**RESOLUCIÓN DIRECTORAL N° 183-2021-GR-CUSCO/PM-DE**

Que, por la recomendación emitida por la comisión "Sifón Moccoraïse" en el Informe N° 210-2021-GR.CUSCO/PM-DSLT y que con el fin de continuar con la ejecución del Proyecto INSTALACIÓN DEL SISTEMA DE RIEGO MARGEN DERECHA E IZQUIERDA DEL RÍO VILCANOTA ENTRE YAUCAT Y PAUCARBAMBA - DISTRITOS DE CUSIPATA, QUIQUIJANA Y URCOS PROVINCIA DE QUISPICANCHI DEPARTAMENTO DE CUSCO así como los trámites administrativos para la aprobación del nuevo diseño la y modificación del eje del Sifón Moccoraïse.

ASUNTO : REUBICACIÓN DEL SIFÓN DE MOCCORAISE

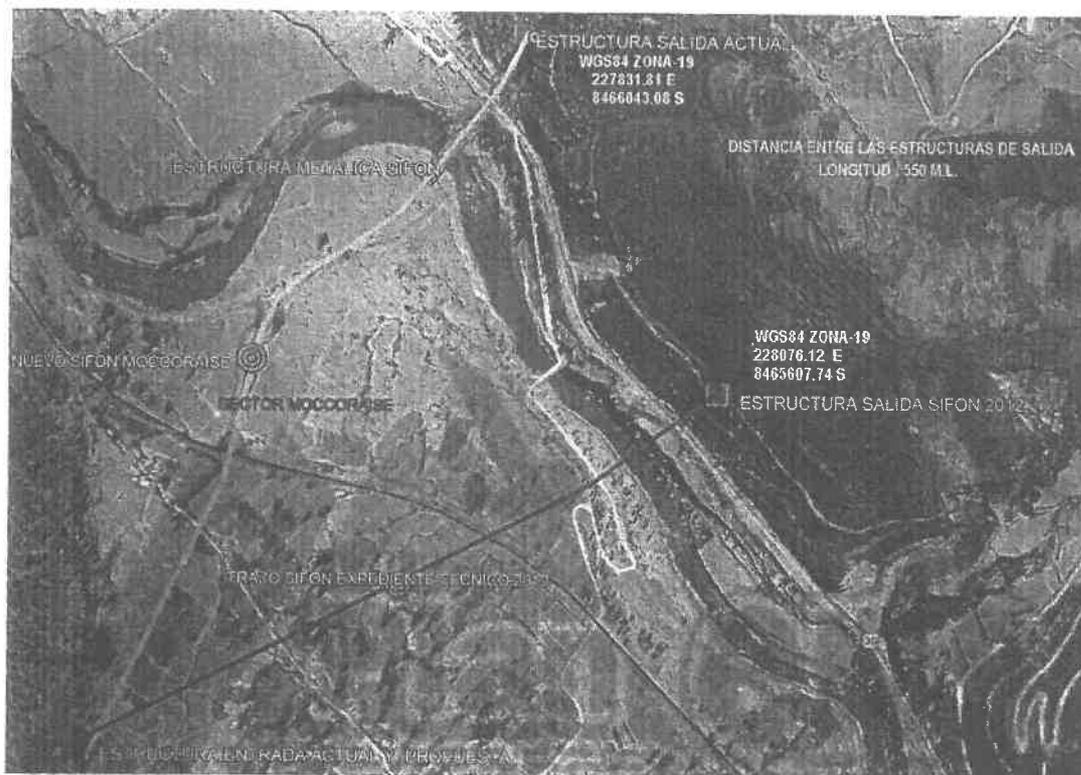
1.7.- En fecha 22 de Marzo de 2021 el Ing. Julio Ulloa Calvo emite el Informe N° 010-2021-GR.CUSCO-PM-DSR-RO-JUC donde manifiesta que inicialmente el sifón invertido Moccoraïse fue planteado para ejecutarse en aproximadamente 50 metros aguas arriba del puente carrozable Moccoraïse, tal como se muestra en la figura:

Además que: Inicialmente fue propuesto para ser ejecutado con tubería de PVC de unión flexible, de diámetro nominal 630 mm y el pase de tubería que se ejecutaría sobre el río Vilcanota, sería instalado sobre una estructura de concreto armado de 60 metros de largo, tal como esta indicado en el expediente aprobado mediante resolución directoral N°118-2012-GR CUSCO-PERPM-DE
